Dato:  
22.12.2022

## **Dispensasjon og rammeløyve til oppføring av forretnings- og bustadbygg på vilkår - gbnr 188/137, 188/385, 188/116, 188/75, 188/407, 188187 og 188/283 Gjervik ytre**

**Administrativt vedtak:** Saknr: 1237/22  
**Tiltakshavar:** Alverporten As  
**Ansvarleg s kjar:** Arc Arkitekter As  
**S knadstype:** S knad om l yve til tiltak med ansvarsrett.

#### I. Byggehøyder, §3.1.4

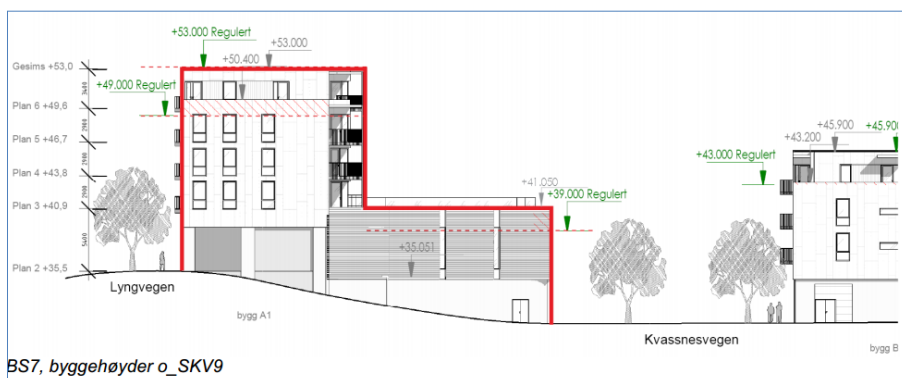
Tiltaket avviker fra §3.1.4, tab. 3, i områdeplanen når det gjelder byggehøyde i både felt BS8 og BS7.

Fasade mot BS8 (S) er i tegningsgrunnlaget vist på +41,05. Dette er 2,05m over tillatt høyde i sentrumsplanen.

Omsøkt bygg A innafor BS7 er i strid med regulert byggehøgde mot sør og mot vest. Fasade mot sør er har ei byggehøgde oppgitt til kote + 41,05 som er 2,05 meter over regulert byggehøgde, og mot vest som er oppgitt til kote +50,4 som er 1,4 meter over fastsett høgde i områdeplanen.

- 1. f resegn 3.1.4 for f lgjande byggeh gder:**
  - a. Byggeh gd for bygg A innanfor område BS7 vert godkjend slik det er s kt om. Byggeh gda mot s r vert godkjend til kote + 41,05 og mot vest til kote + 50,4.
  - b. Byggeh gd for bygg B1 og B2 innanfor område BS8 vert godkjend slik det er s kt om. Byggeh gda vert godkjend til kote + 46 p  89 % av bygget. Bygg C m  ha ei reell nedtrapping mot s r i tr d med f resegn 3.1.4.
- 2. f resegn 3.1.14 c) p  f lgjande vilk r**
  - a. Alle bueiningane skal ha minst eitt soverom p  stille side.
  - b. Tal soverom med st yniv  for stille side ( $L_{den} \leq 55$  dB) skal aukast.

Mot vest

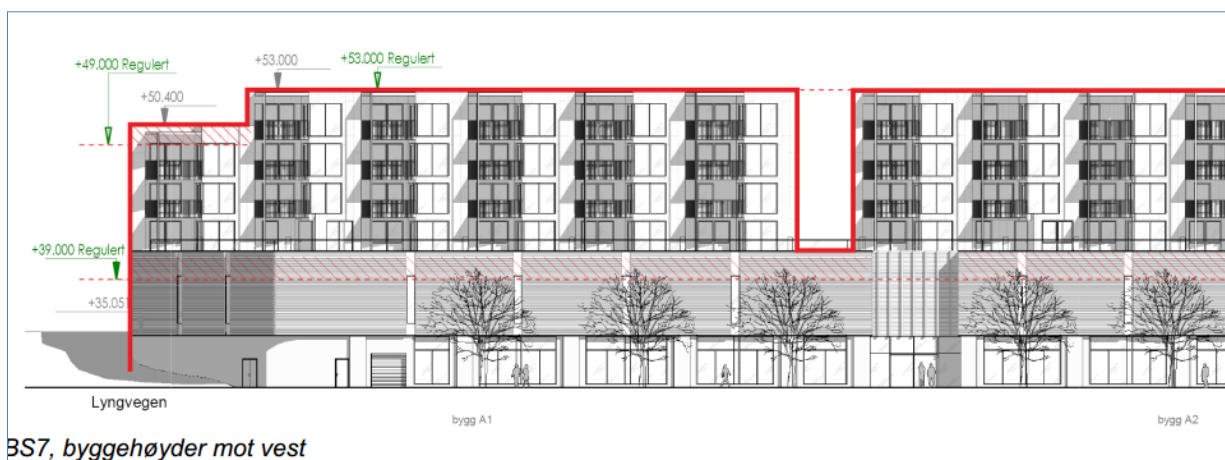
Fasade mot o\_SF5 (V) er i tegningsgrunnlaget satt til +50,4 og er dermed 1,4m over tillatt høyde i sentrumsplanen.

Hensikten bak bestemmelsen vurderes til å være å sikre en god overgang til boligområde vest for tiltaket. Da tiltaket ivaretar intensjonen i sentrumsplanen og trapper ned en etasje mot vest vurderes hensynet til å ikke bli vesentlig tilsidesatt av tiltaket.

Høgdeavviket mot vest er grunnlagt i same forhold. I tillegg vil valt løysing der parapet er trekt vidare opp forbi takdekket for fallsikring på uteplass for bustad i etasjen over, gje auka byggehøgde. Søkjar skriv vidare at tiltaket på trass av avvik i byggehøgde ivaretar intensjonen i områdeplanen med nedtrapping mot vest.

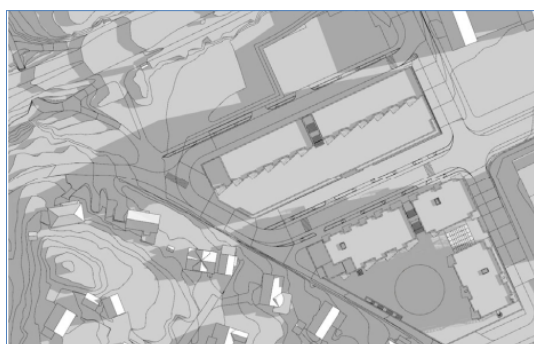
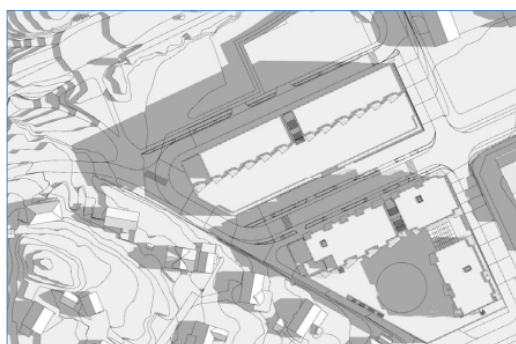
Årsaken til avviket er, i likhet med avviket mot sør, knyttet til gulvnivå for 2. etasje mot Lyngvegen og krav til fri innvendig høyde etter §3.2.6 for etasjen. Dette avviket forplanter seg videre oppover i bygget og resulterer i et tilsvarende avvik fra byggehøyde mot vest. I tillegg så er parapeten trukket videre oppover forbi takdekke for å danne fallsikring på uteplass for tilbaketrukket bolig i etasjen over. Ved fastsetting av byggehøyde virker det som at sentrumsplanen har tatt utgangspunkt i en romslig etasjehøyde for boliger, der det i tiltaket er tenkt 2,9 m. Reduksjonen begrenser overskridelsen noe med det vil ikke være mulig å redusere etasjehøyden tilstrekkelig til å imøtekomme den regulerte byggehøyden. Som for avviket mot sør, vurderes det som en fordel at gulvnivået i forretningsarealet i 2. etasje ligger på nivå med Lyngvegen og får en funksjonell etasjehøyde, som igjen medfølger at også boligene mot vest overskrider regulert byggehøyde. Av ukjent grunn er byggegrensen mot nord regulert 4,0m høyere enn mot vest. Noe som gjør at reduksjon av etasjehøyde er tilstrekkelig til å holde tiltaket innenfor regulert høyde til tross for forholdet til Lyngvegen i 2. etasje. Ulempen ved å gi dispensasjon for tiltaket vurderes til å være at bygget kaster noe lengre skygge mot vest om morgenen og at det blir et noe større sprang mellom boligbebyggelsen og tiltaket. Det er derimot marginalt hvordan skyggeeffekten påvirker boligene i vest da det kun er veldig tidlig om morgenen i sommerhalvåret skyggen faller denne retningen og at skyggen er kortvarig.

Boligbebyggelsen vest for tiltaket ligger rundt en kolle i landskapet der boligene som er nærmest tiltaket ligger ca. 4-5m over gatenivået tilbaketrukket fra gaten. Avviket i byggehøyde vurderes som lite synlig i forhold til regulert byggehøyde.

Utkragede balkonger i BS8, der del av balkong utenfor formåls grensen er markert med rødt og del innenfor formåls grensen er markert med grønt .

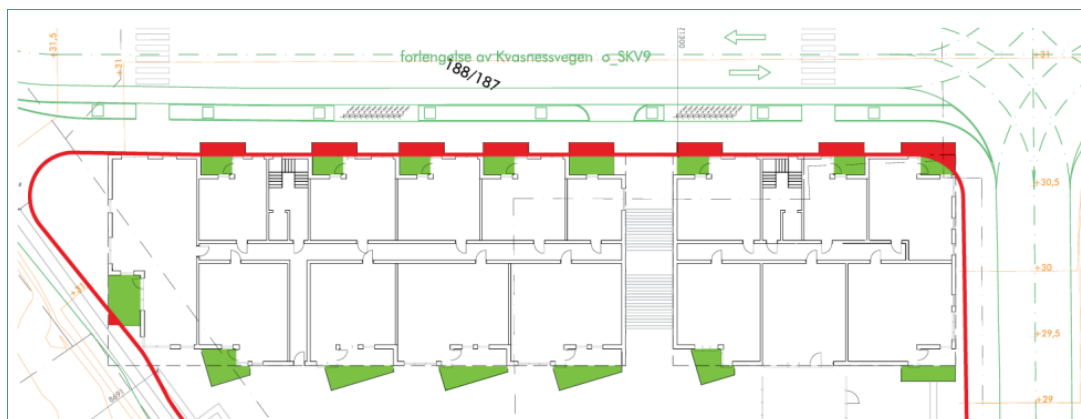
Etter §3.1.3 b) i sentrumsplanen angis at byggegrense går i formåls grensen og at der dette er tilfelle skal bygg plasseres i formåls grensen. Da tiltaket omfatter utkragede balkonger mot Kvasnessvegen, (og en mindre overskridelse mot o\_SF5) i BS8, søkes det dispensasjon fra byggegrensen som angitt i §3.1.3 b) og formålet fortau i sentrumsplanen.

Den fastsatte byggegrensen og tilhørende bestemmelse om at bebyggelse skal legges i formåls grensen vurderes til være å del av flere bestemmelser som ligger til grunn for å sikre Kvasnessvegen som et kvalitativt godt gaterom med gode proporsjoner og lysforhold. Det er naturlig at det derfor ikke tillates bygg som griper inn i gaterommet med tanke på fremkommelighet og snørydding på gateplanet. Balkongene er i tiltaket tenkt utkraget uten behov for understøtting med ca. 5m fri høyde over gaten. Balkongene har en utforming der de er delvis trukket inn fra fasaden (1,5m) og delvis utkraget (1,1m). Da denne utkragingen vil ha marginalt lite å si for bruken av gaterommet vurderes hensikten til ikke å bli vesentlig tilsidesatt av tiltaket.

Bygningskroppen mot BS8 er vist med utkraga balkonger som ligg utanfor feltgrensa. Begrunnelsen for utkraginga er at dei nordvendte balkongane skal få kveldssol. Når balkongane må krage ut i gata for å få sol viser dette først og fremst at einsidige leiligheiter mot nord ikkje gjev gode nok bukvalitetar og solforhold. Gjennomgåande leiligheiter med balkongar mot sør ville løyst dette. Kvassnesvegen er ei viktig offentleg byggate i Knarvik der det er langt inn strenge kvalitetskrav til utforminga, utkraging av balkongar i BS8 vil bryte med denne heilskapen.

**Med heimel i plan- og bygningslova § 19-2 vert s knaden om dispensasjon fr  byggegrensa mot o\_SKV9 og o\_SF5 avsl tt. Grunngevinga g r fram av saksutgreiinga.**
